SEÑORA DIRECTORA
DIRECCIÓN DE NUEVAS CREACIONES
SUPERINTENDENCIA DE INDUSTRIA Y COMERCIO
E. S. D.

Asunto:	Solicitud No.:	NC2018/0003714
	Oficio No.:	8033
	Referencia:	Respuesta examen de patentabilidad

MAURICIO JARAMILLO CAMPUZANO, identificado como aparece al pie de mi firma, en calidad de apoderado de los solicitantes **GABRIEL ANDRÉS SÁNCHEZ DE LAS SALAS y RAFAEL DE JESÚS NÚÑEZ CASTAÑEDA**, doy respuesta al **Oficio No. 8033**, de conformidad con el artículo 45 de la Decisión 486 de la Comisión de la Comunidad Andina.

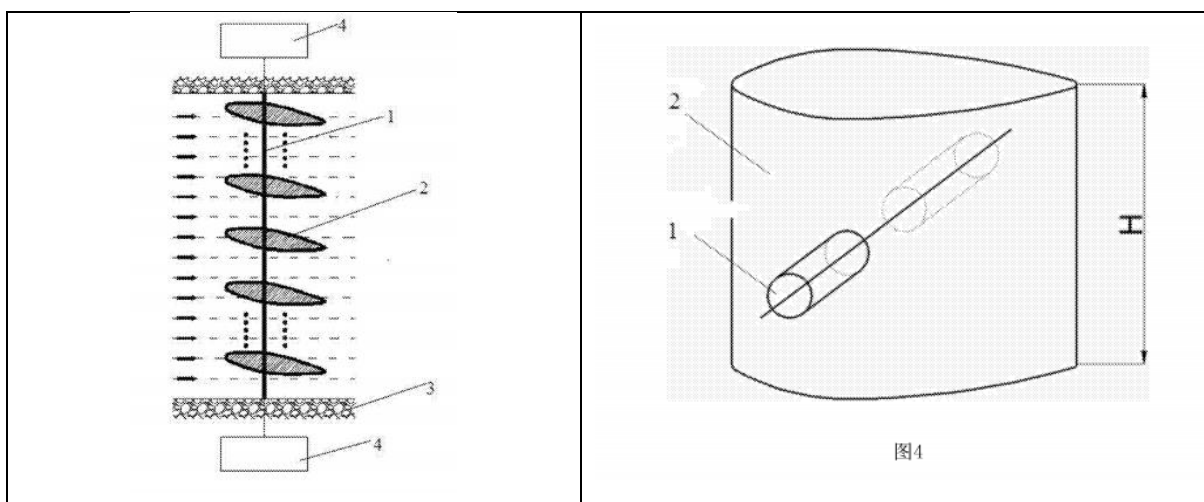
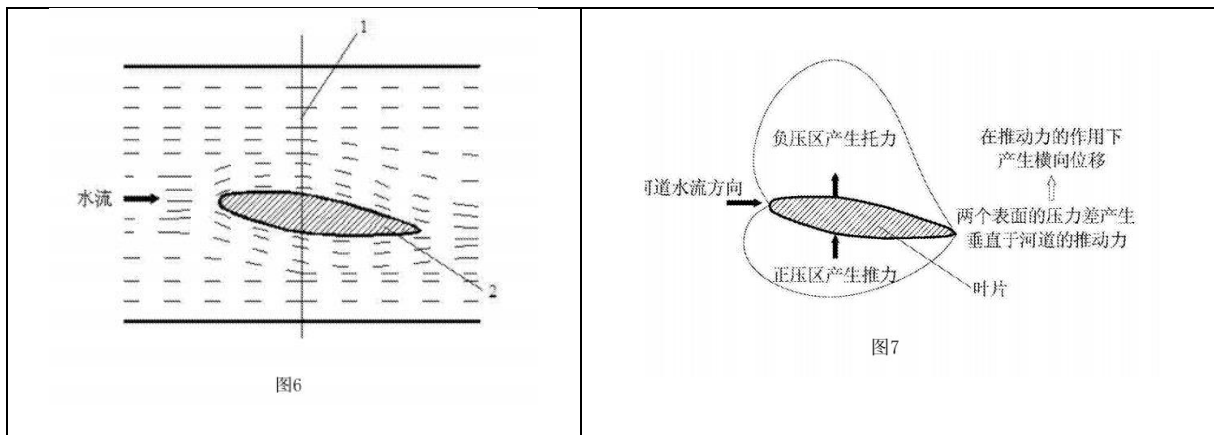
4.2. Es necesario tener en cuenta que D1 menciona una planta de energía hidroeléctrica que comprende un eje de transmisión de fuerza (1) que se instala a los dos lados de un río y a través del río. Sobre el eje (1) se dispone una pluralidad de paletas (2), estando el eje (1) instalado transversalmente a la orilla del río (3) y perpendicularmente a la dirección de flujo del agua y cada uno de sus extremos se conectan a transmisiones en el conjunto generador (4) en las laderas de la orilla del río. Las paletas (2) tienen forma de hoja, con superficies curvas al lado izquierdo y al lado derecho, con respecto al flujo del agua. Además, el lado derecho y el lado izquierdo de las paletas (2) son simétricos, estando el plano de simetría a 30° con respecto a la dirección del flujo de agua. Las paletas (2) se montan en el eje de transmisión de fuerza a través de orificios de montaje. Cuando al agua fluye a través de cada paleta (2), la velocidad de flujo en un lado de la hoja es mayor que al otro lado de esta, de manera que se generan diferentes presiones a cada lado de la paleta. Este diferencial de presión proporciona la energía mecánica que se transfiere al conjunto generador a través del eje de transmisión de fuerza (1), el cual se mueve perpendicularmente a la dirección de flujo de la corriente. Lo anterior se ilustra en las siguientes figuras:

4.3. Así pues, D1 menciona una planta hidroeléctrica que funciona con una pluralidad de paletas, siendo las paletas curvas y en forma de hojas. Estas paletas se encuentran dispuestas a 30° con respecto a la dirección de flujo de agua y la energía mecánica se requiere para generar energía eléctrica se obtiene por la diferencia de presión que genera el flujo de agua sobre los lados de las paletas. Esta diferencia de presión sobre las superficies de las paletas hace que el eje de transmisión de fuerza se mueva perpendicularmente a la dirección del agua, proveyendo energía mecánica al conjunto generador que se encuentra en la orilla del río.

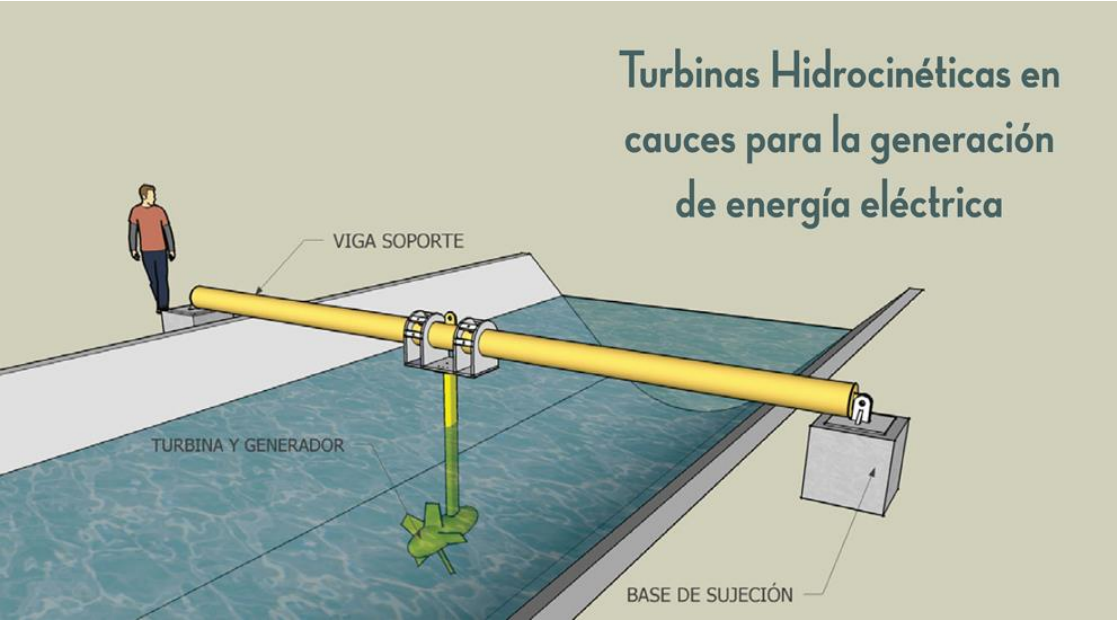
4.8. Aún cuando la persona medianamente versada en la materia se viera motivada a modificar D1, no encontraría sugerencia alguna en D2 para llegar de manera obvia al dispositivo reivindicado. D2 menciona otro tipo de paletas como se ilustra a continuación:

4.9. Así pues, esta anterioridad tampoco sugiere ni menciona un dispositivo con una estructura frontal y una estructura posterior, una estructura de soporte en forma de pentágono, ni dos sistemas de paletas unidos a los extremos de un eje.

FIG. 2

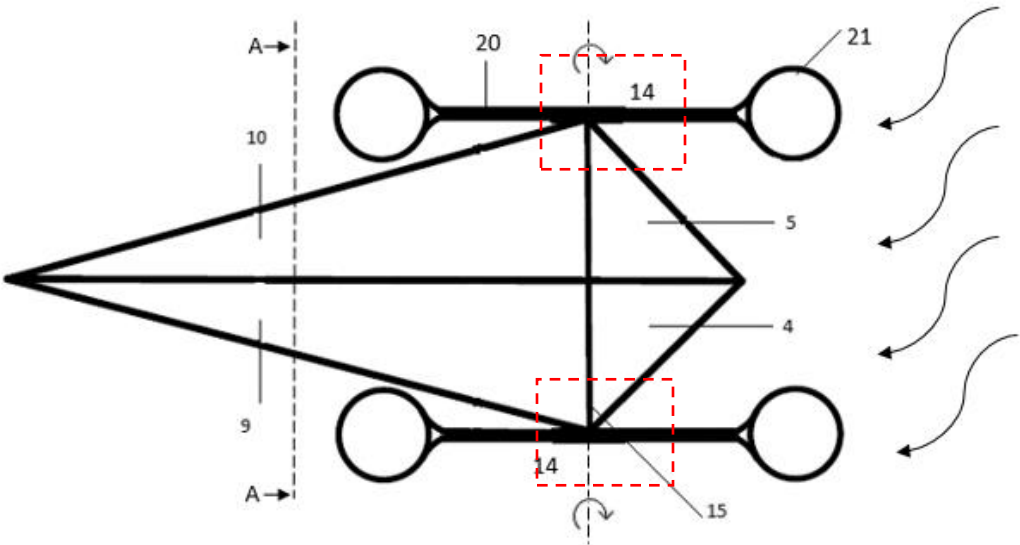
4.10. Adicionalmente, ninguna de las anterioridades D1 y D2 menciona o sugiere que la estructura posterior (3) tenga una longitud mayor que la estructura frontal (2). Es importante tener en cuenta que esta estructura particular permite que se alcance un efecto colina en el eje de rotación de los ejes, como se ilustra aquí abajo, logrando que el flujo de agua se acelere justo en esta sección del dispositivo y por lo tanto se obtenga una mayor velocidad de rotación de los ejes que conlleva a una mayor generación de energía.
